«ZXM-VideoCard Classic»

Описание изменений и доработок платы карты.

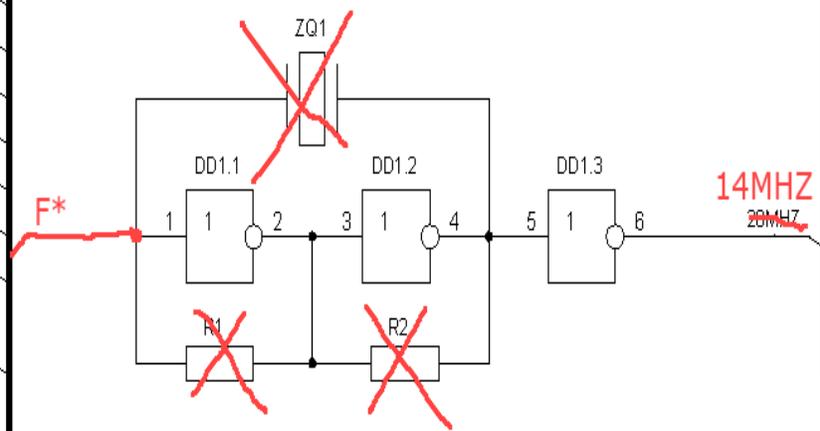
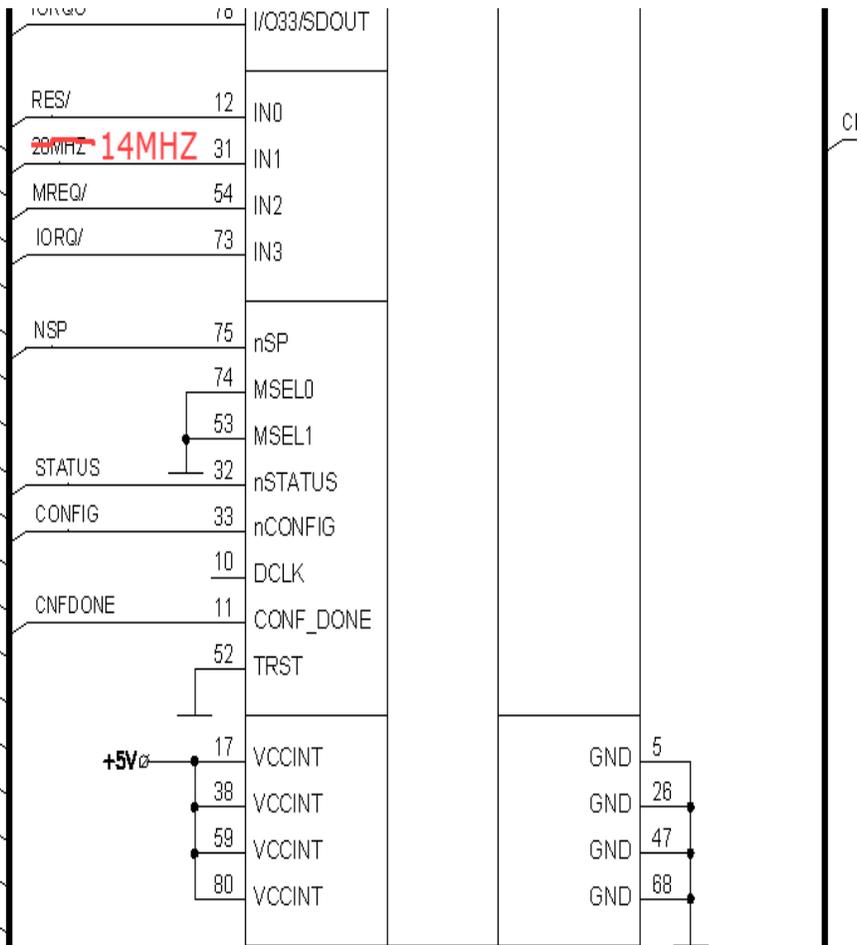
Изменение схемы тактирования видеокарты. В процессе проектирования карты была допущена ошибка, которая проявилась при отображении эффектов зависящих от тактов процессора. Их называют еще как бордерные и мультиколорные эффекты. И если кому необходимо их просматривать, то необходимо провести небольшую доработку, которая заключается в том, чтобы исключить внутренний генератор и затактировать карту от основной платы компьютера.

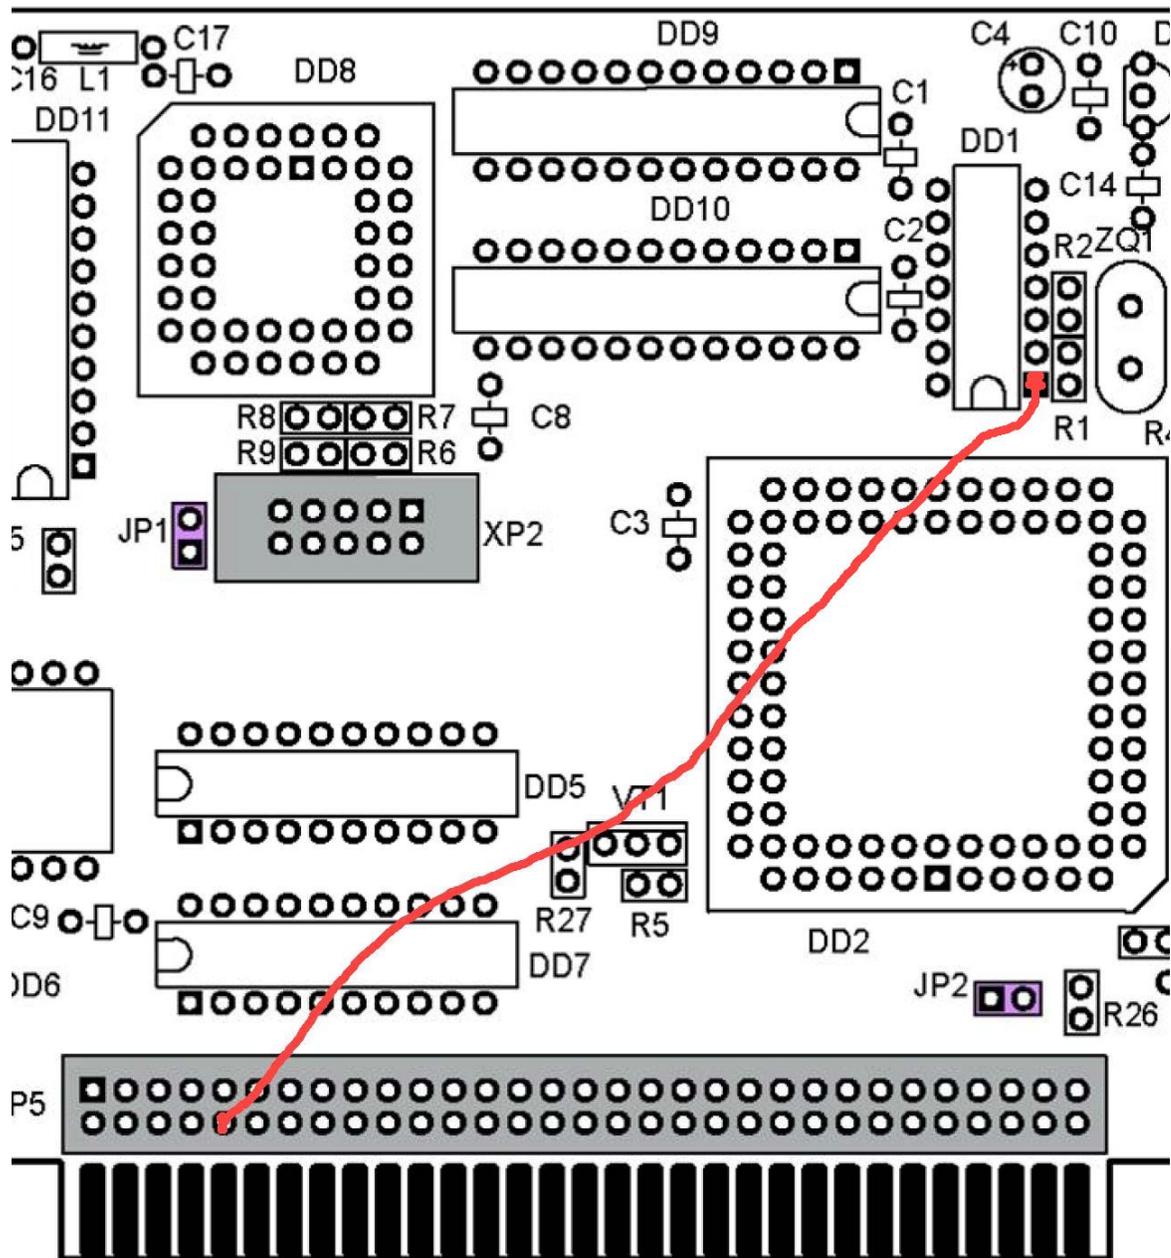
Итак, чтобы реализовать измененную схему необходимо проделать следующие операции:

- Выпаиваем элементы R1, R2 и ZQ1;
- Припаиваем провод с одной стороны на вывод 1 микросхемы DD1, а с другой на контакт 36 разъема XP5.

Примечание: После проведения доработки необходимо заменить прошивки микросхем DD2 (хранится в микросхеме DD4) и DD8 на версии 02.00 или выше.
